Betreff: Ertüchtigung Falkenbachviadukt

Hier: Scoping-Verfahren gemäß § 15 UVPG zur Abstimmung des vorläufigen Untersuchungsrahmens

Ertüchtigung des Falkenbachviaduktes

**Ertüchtigung des Falkenbachviaduktes – Strecke 2572 Stolberg Hbf-Walheim-Grenze (Raeren) bei km 10,5
 Scopingunterlagen vom 27.05.2020**

Abb. 1: BBK-Probennahmepunkte sowie Blei-, Cadmium- und Zinkgehalte (in mg/kg)

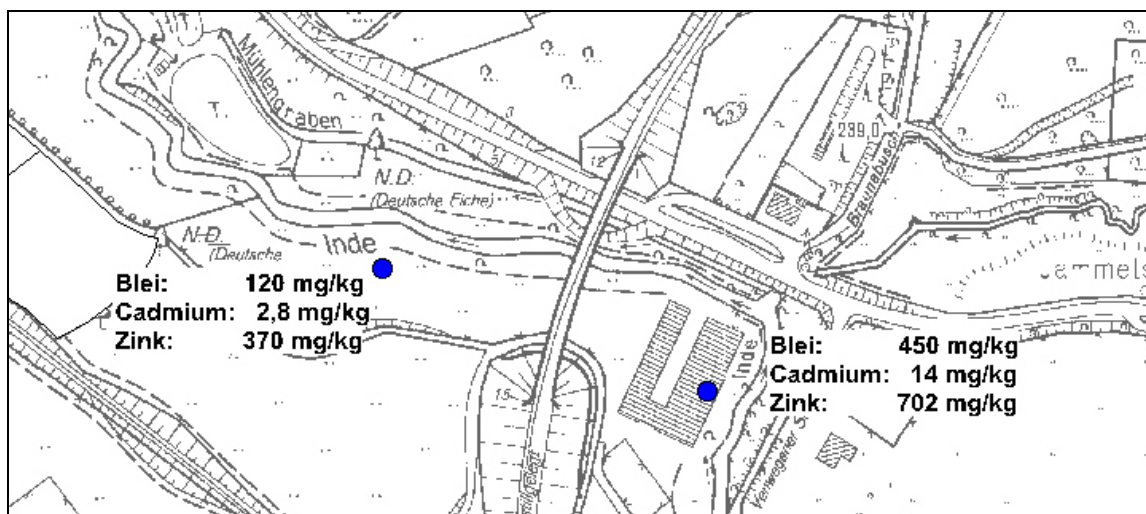
Für die Auenböden der Inde liegen Erkenntnisse vor, dass mit erhöhten Schadstoffbelastungen (> Vorsorgewerte der BBodSchV) zu rechnen ist (Abb. 1).

Bei den baulichen Maßnahmen für die Varianten 1 a- c finden erhebliche Eingriffe (Abgrabungen, Bodenumlagerungen und Bodenauftrag) in die Auenböden der Inde – und auch in die Unterböden - und damit in das Schutzgut Boden statt, so dass aus bodenschutzrechtlicher Sicht vor allem der § 12 BBodSchV zu beachten ist. Im § 12 werden detaillierte Anforderungen an den Umgang mit Bodenmaterial und die Wiederherstellung einer durchwurzelbaren Bodenschicht formuliert, die zu berücksichtigen sind. Dadurch sollen schädliche Bodenveränderungen die durch stoffliche und physikalische Einwirkungen entstehen könnten, vermieden werden. Ausnahmen von dem dargestellten Grundsatz bodenschutzrechtlicher Vorsorgeanforderungen gelten für Umlagerungen von Bodenmaterial innerhalb von Gebieten mit erhöhten Schadstoffgehalten (§ 12 Abs. 10 Satz 1 BBodSchV). Ausführliche Informationen können dem Merkblatt Bd. 44 (2004) und dem Arbeitsblatt 17 (2011) des LANUV NRW entnommen werden.

Für die letztendlich ausgewählte Variante ist ein **Bodenschutzkonzept zu erarbeiten. Sollte eine der Varianten 1a-c in Frage kommen, ist vor allem aufgrund der geogenen Belastungen in den Auenböden zusätzlich ein Bodenmangementkonzept besonders wichtig** (unter Beachtung des § 12 BBodSchV (s.o.) und den Vorgaben des KrWG).
